# **Antworten**katalog

Vergabestelle: Staatliche Hochbau- und Liegenschaftsverwaltung Mecklenburg-Vorpommern  
Maßnahme: Neubau Hallenschießanlage Kramerhof MTS/Strelasund Kaserne  
Vergabe: Dachdeckung, Fassadenbekleidung  
Vergabe-Nr: 22E0183G

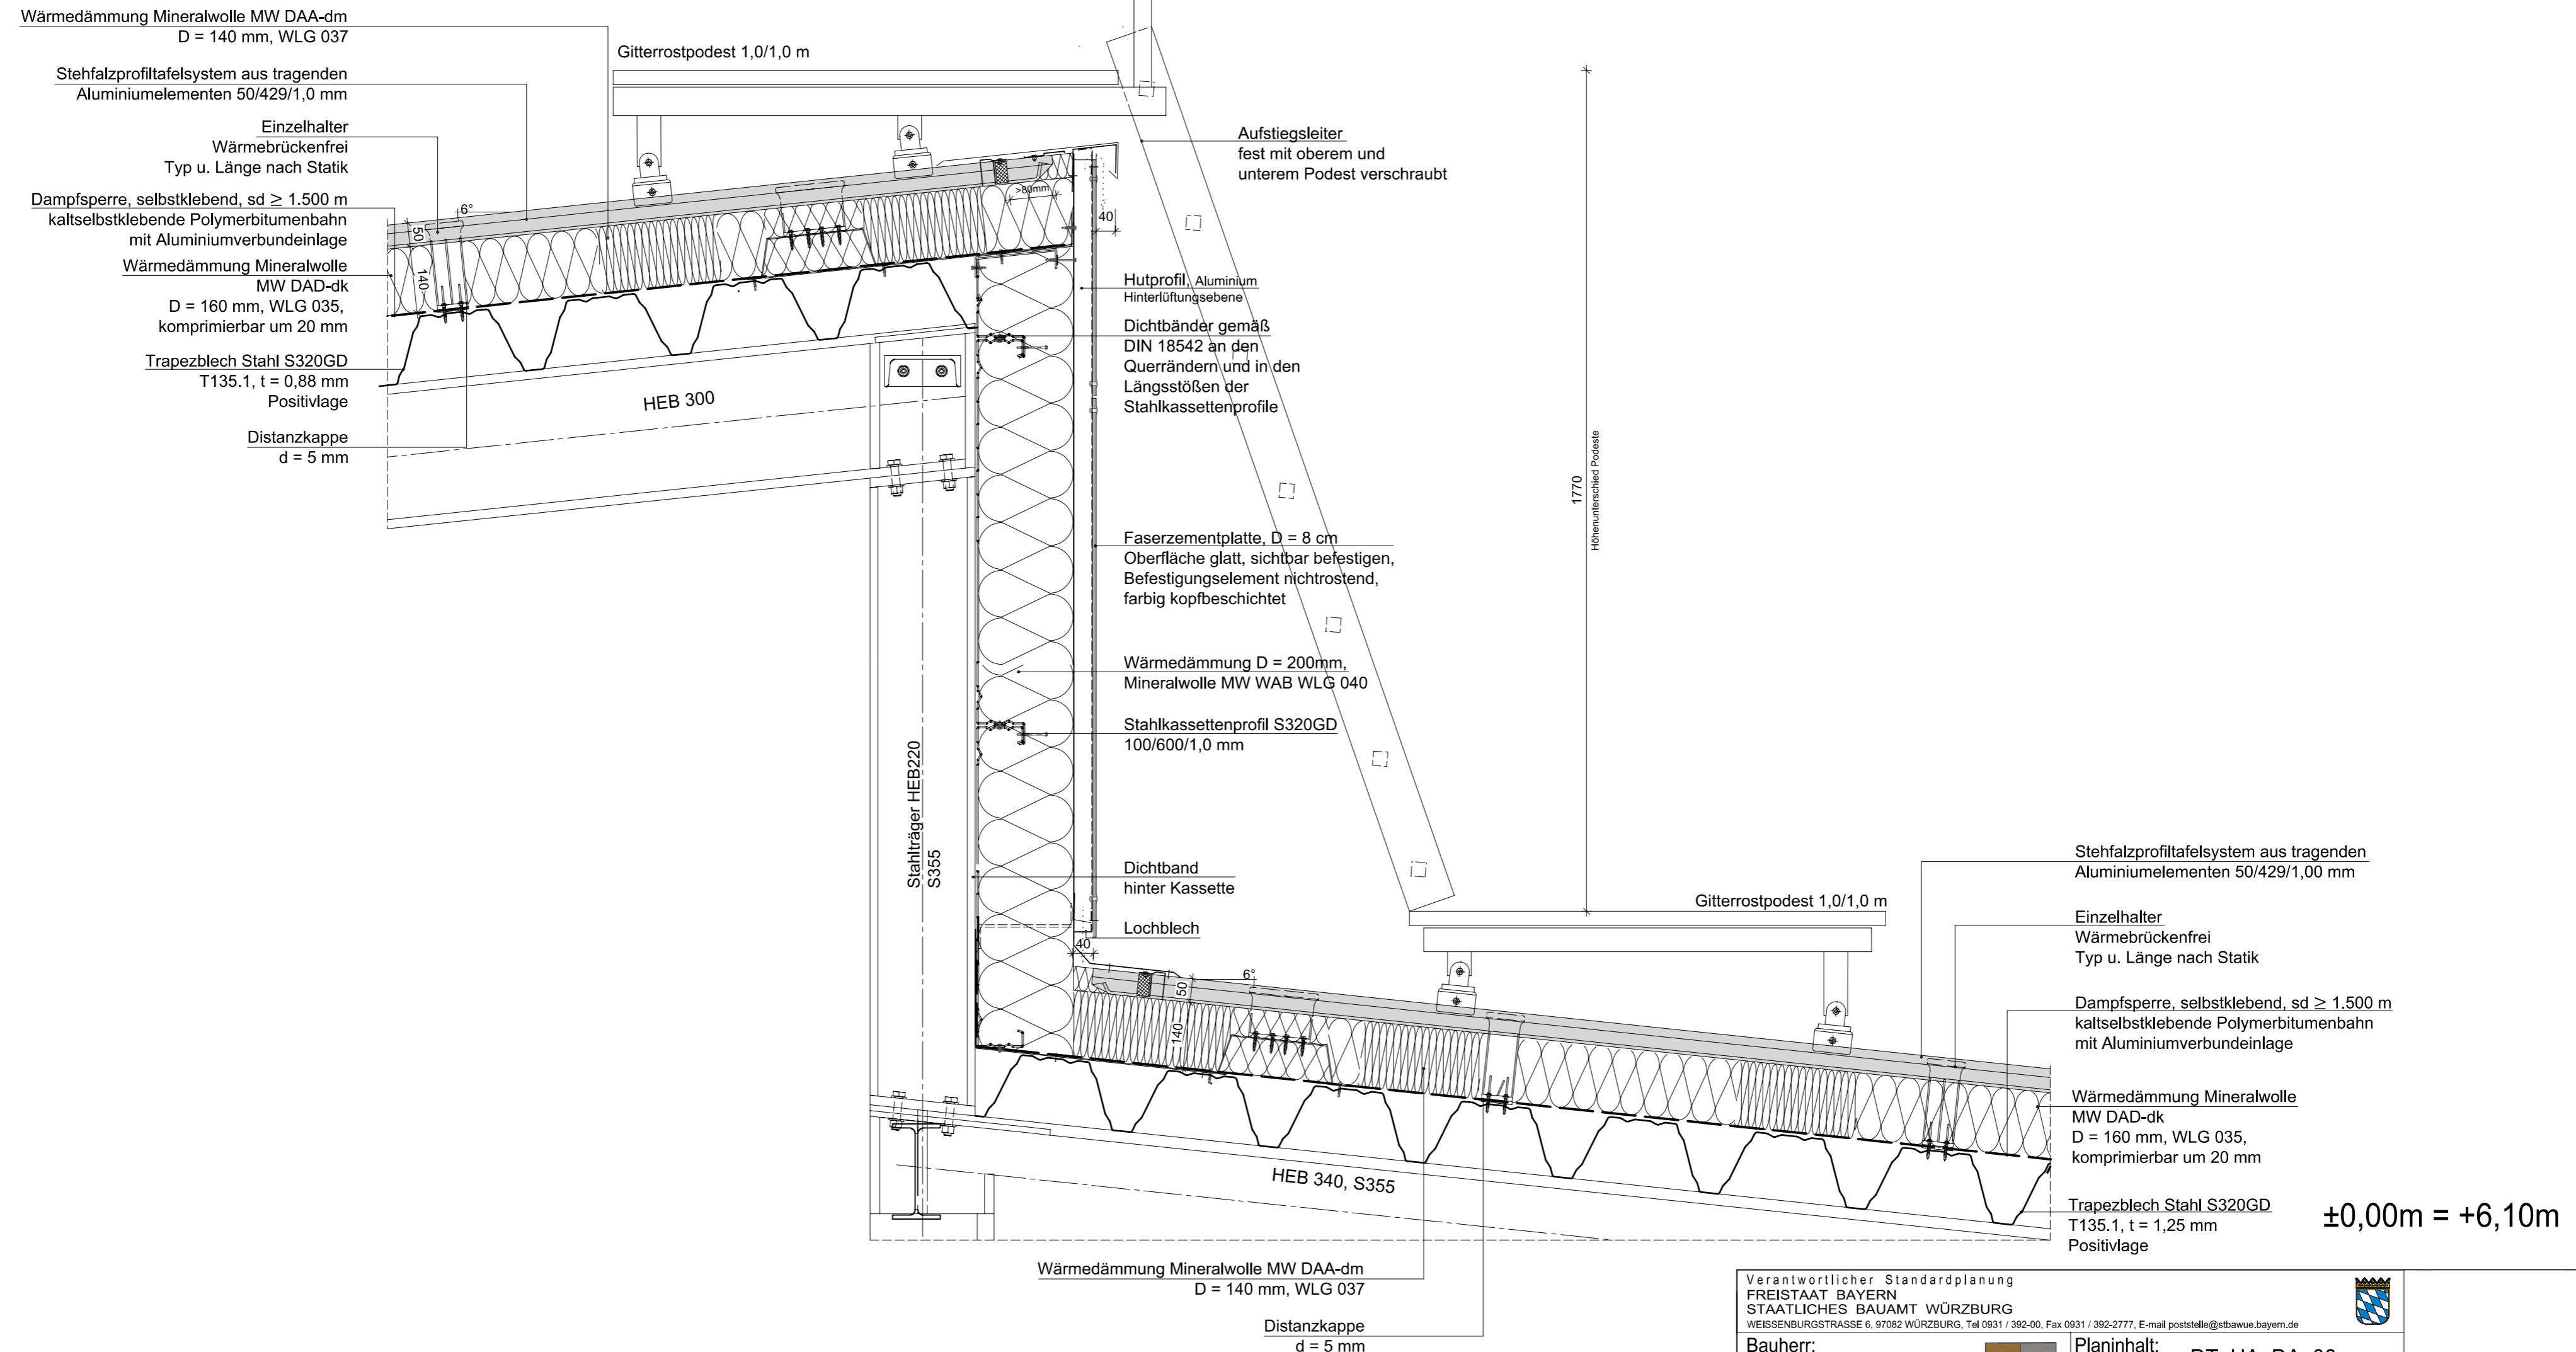
Frage: *Betreff:* »[ID: 59058] fehlende Zg. Zeichnung  
'P5\_HSA1\_AA\_DT\_HA\_XX\_DA\_06\_00\_Leiteraufstieg«  
*Inhalt:* »wir bitten die Zeichnung  
'P5\_HSA1\_AA\_DT\_HA\_XX\_DA\_06\_00\_Leiteraufstieg zur Verfügung zu  
stellen.«

Antwort: *Betreff:* »AW: fehlende Zg. Zeichnung  
'P5\_HSA1\_AA\_DT\_HA\_XX\_DA\_06\_00\_Leiteraufstieg«  
*Inhalt:* »Als Anlage zur Antwort beigefügt.«
